Beilage C.5.1

Hochwasserschutz Aare Bern

Gebietsschutz Quartiere an der Aare

Unterlage **Mitwirkungsbericht**

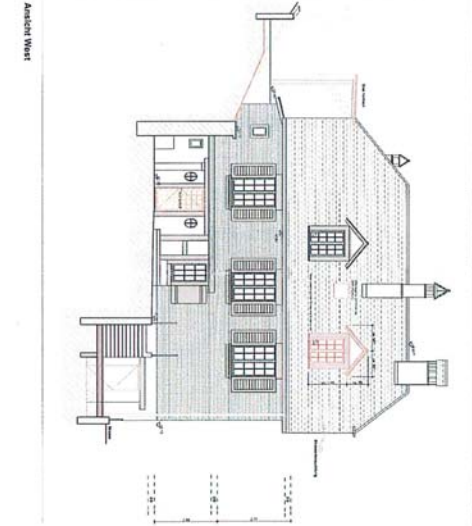
Wie bereits in der Arbeitsgruppe GPT erwähnt, ist die Baumreihe Aareseitig für das Entfernen von Bäumen aus der Schwellenanlage oder sonst im Fluss liegende gebliebene Bäume mit dem Autokran äusserst problematisch. Im Sommer 2014 mussten sowohl vom Tiefbauamt wie auch vom ewb Kraneinsätze in diesem Bereich durchführen. Stehen künftig Bäume in diesem Bereich, würde dies dazu führen, dass bei solchen Einsätzen Bäume beschädigt würden oder gefällt werden müssten um den Kraneinsatz durchzuführen. Auch für Rettungskräfte die in diesem Bereich Einsätze ausführen müssen, wird die Arbeit erschwert. Dies sollte aus unserer Sicht vermieden werden.

Unser Lösungsvorschlag wäre, die Baumreihe auf die andere Strassenseite zu verlegen oder im Bereich der Schwellenanlage auf eine Baumbepflanzung zu verzichten (Siehe beiliegenden Plan).

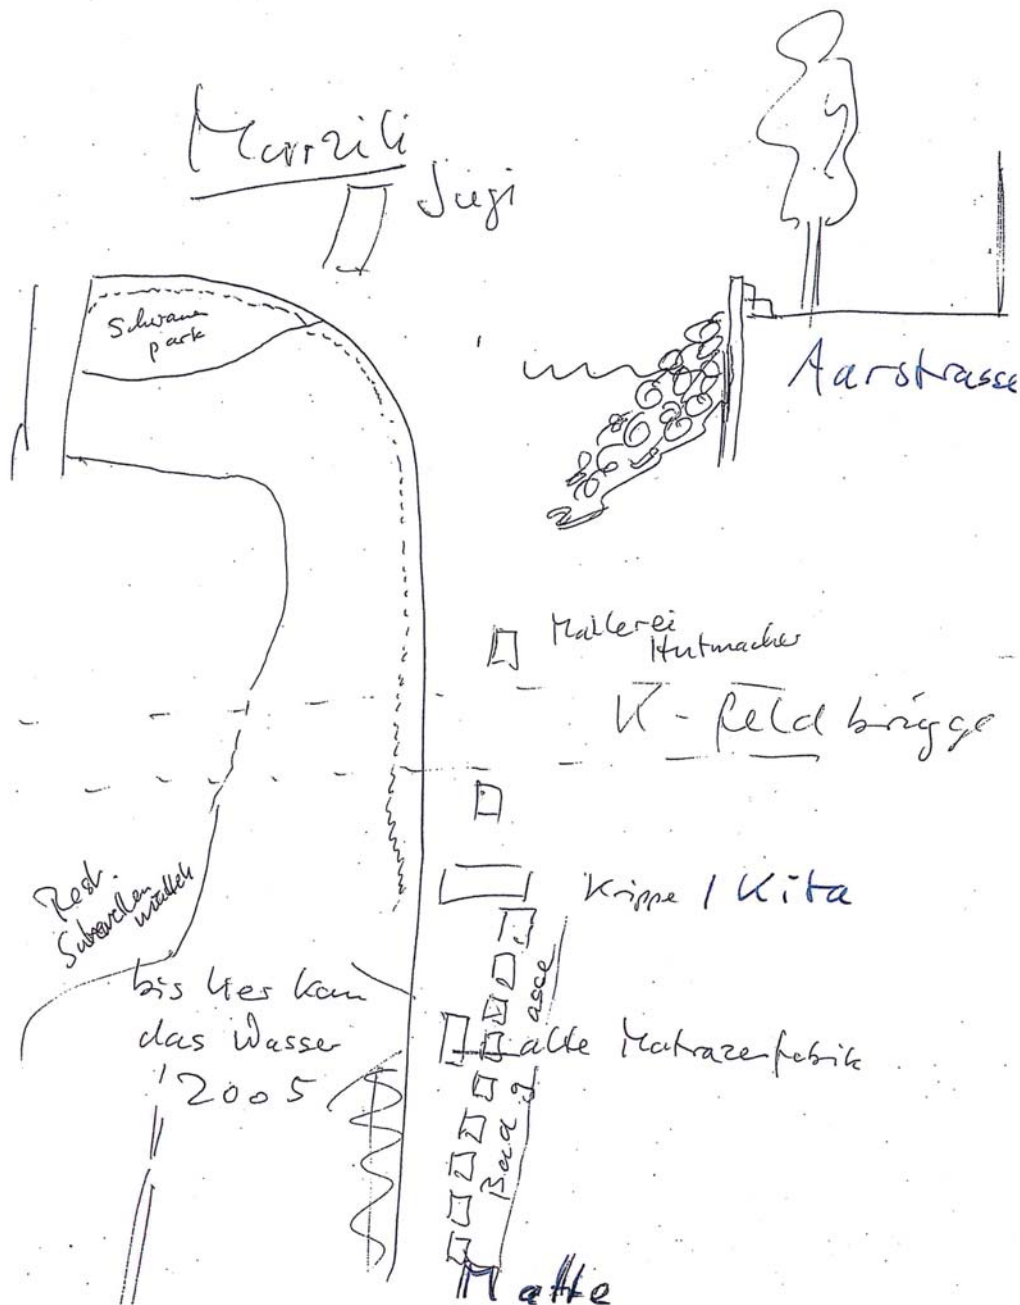
Es freute mich, vergangenen Montag im Schulhaus Matte, mit Ihnen Gedanken gewälzt zu haben, wegen der Gestaltung der Aarestrasse und dem Hochwasserschutz.

Der Vorstand des Matteleists steht hinter "meinen" Wünschen und viele Anwohner auch: Wir fänden es schön, würde das Aareufer zu einer Art Lido gemacht, mit Zugang zum Wasser (der Möglichkeit zum Ersteigen der Mauerkrone), so weit wie vertretbar vom Marzili/Schwamnpark Richtung Matte (Skizze).

Aaretal 1-Wassertransportleitung Im Bereich Fuss- u. Veloweg zum Eichholz

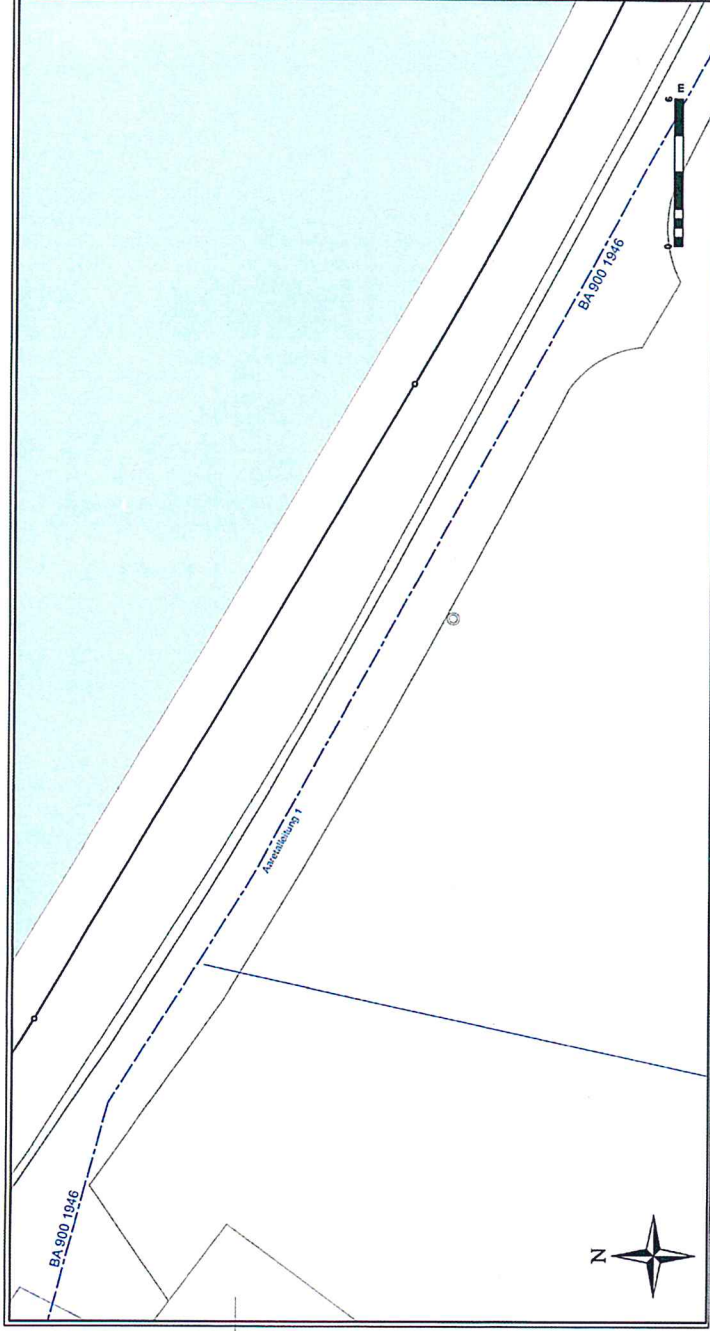
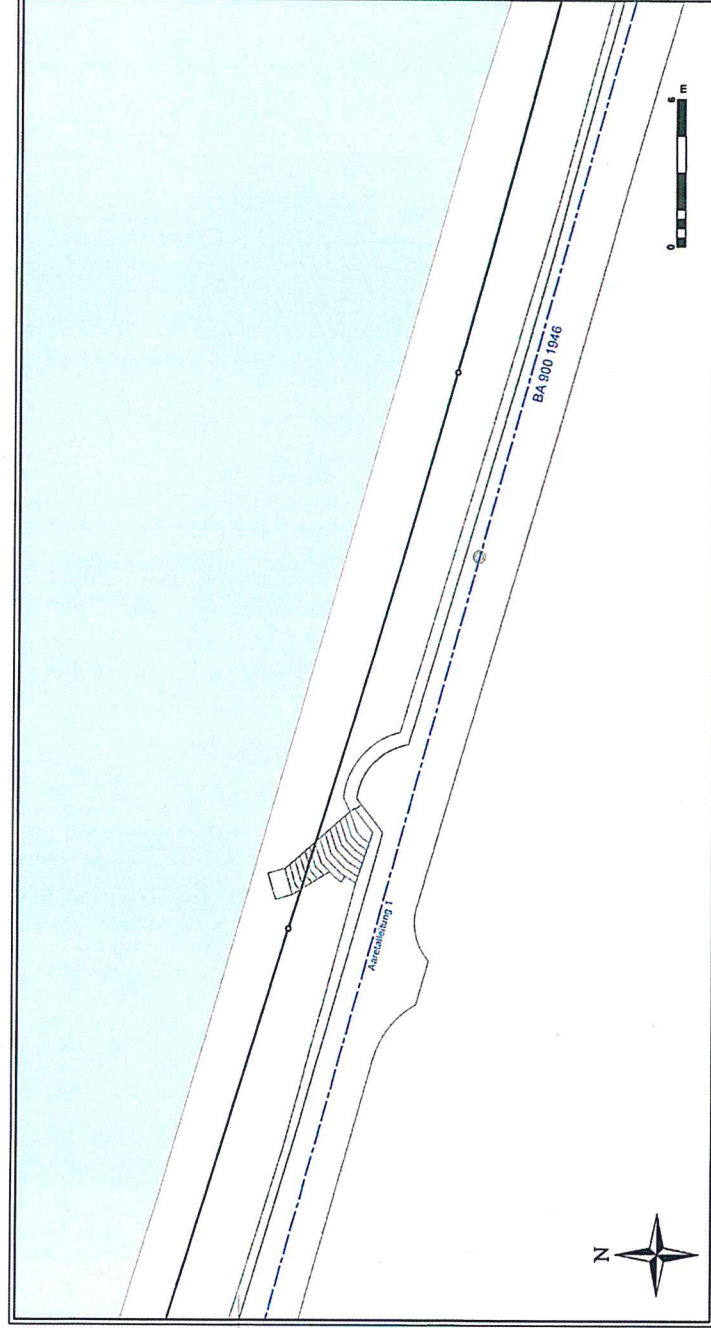
beantragen wir, dass die WVRB AG frühzeitig informiert respektive mit ihr Kontakt betreffend der drei genannten Punkte aufgenommen wird.

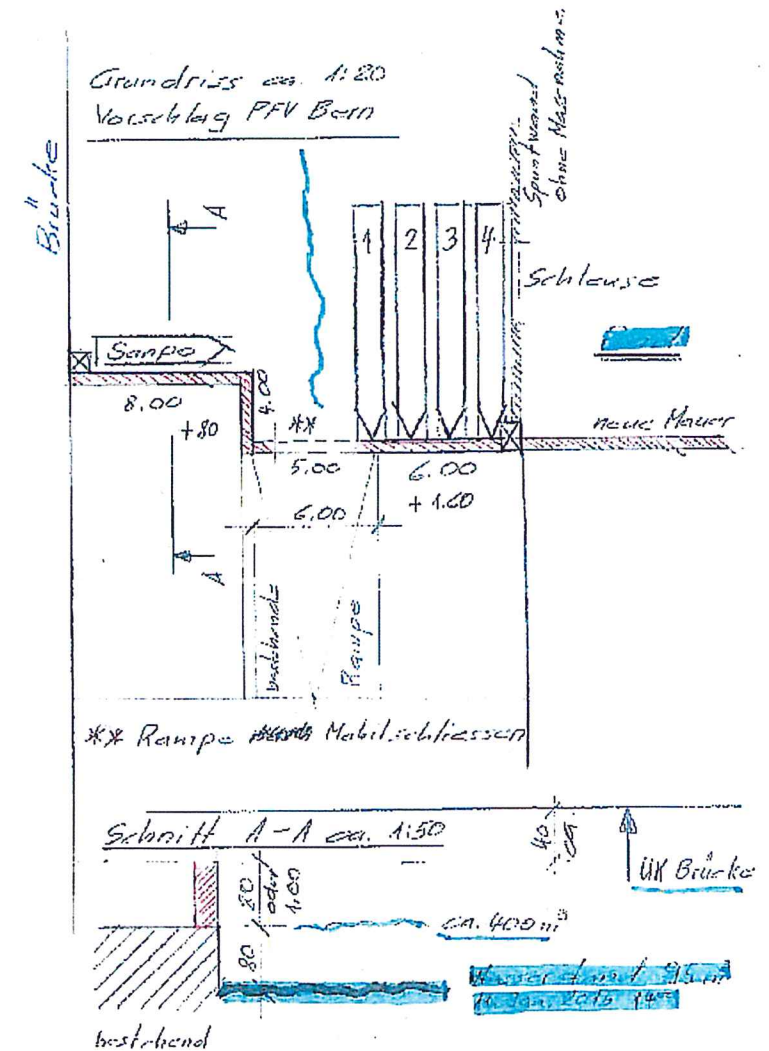
Wir regen deshalb an, wie im Technischen Bericht Teil II S. 18 beschrieben, den Hochwasserschutz direkt an der „Quelle“ zu gewährleisten, das heisst die Mauer am Wasser zu erstellen. Weil eine Zeichnung oder Skizze mehr sagt als viele Worte, haben wir unsere Idee auf der folgenden Seite 4 (Vorschlag PFV Bern) dargelegt. Wir würden es sehr begrüessen, wenn Sie unserem Vorschlag folgen könnten. Als „Minimalvariante“ schlagen wir den Abschluss der Mauer unterhalb unseres Depots und unterhalb des seitlichen Zugangs zum Marzilibad vor.

Verklaussungsszenarien Untertorbrücke

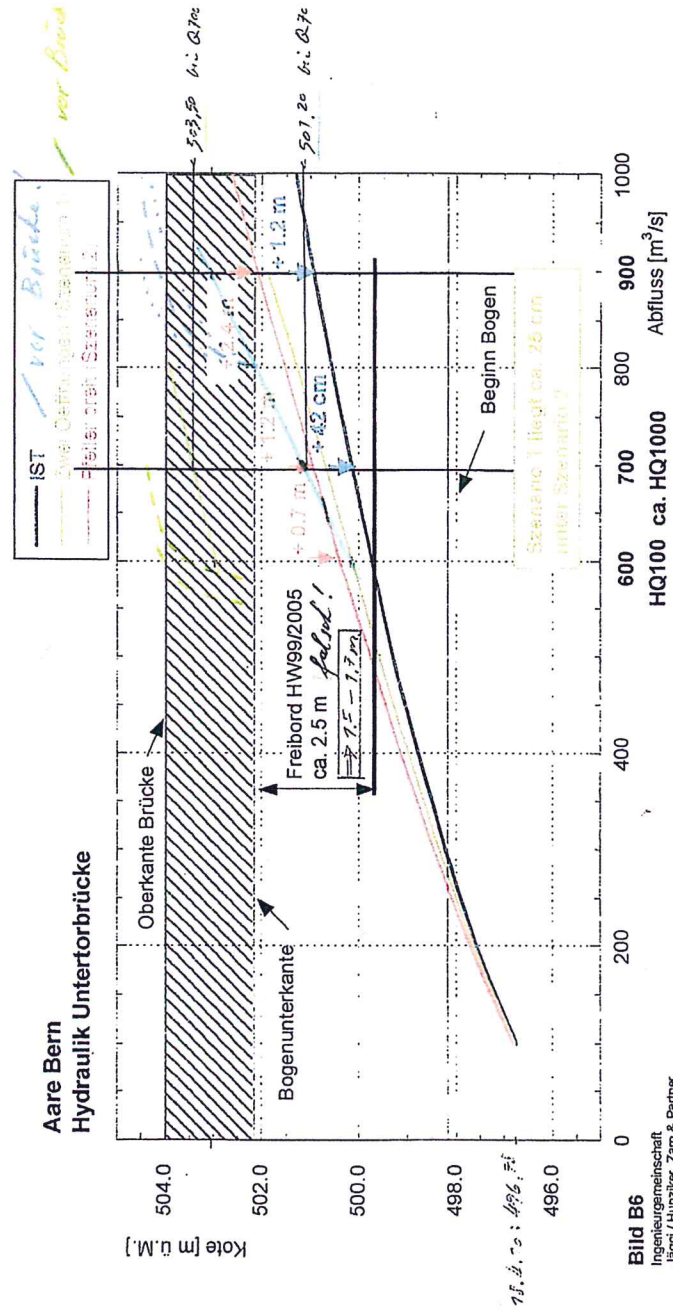
→ Rückbau anstelle vor der Brücke, Vol. 2, S. 3!
